监理工程师通知单

工程名称：定边县公布井光伏园区 P3 区 110KV 升压站建设工程

编号：GBJGF-B1-009

关于 P3 区 110KV 升压站主网接地存在的问题

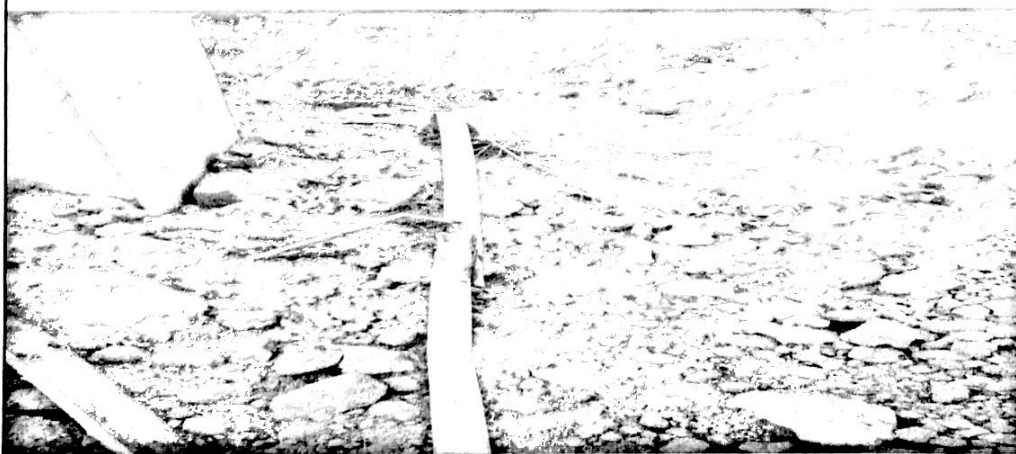
2017 年 3 月 12 日下午 9 时监理在 P3 区 110KV 升压站巡视中，发现你公司在 2# 主变北侧设备基础内接地网使用的 5*50 的镀锌接地扁铁未三面焊接，且刷环氧煤沥青防腐漆；为了保证工程质量，请你单位在收到此通知后，立即对全场区接地焊接点进行排查，对未刷环氧煤沥青防腐漆的部位进行整改。整改后报监理部验收，验收合格后方可进入下一道工序。否则一切后果由你单位承担。另你单位在收到此通知后，在 2017 年 3 月 13 日前给予我监理部书面回复。
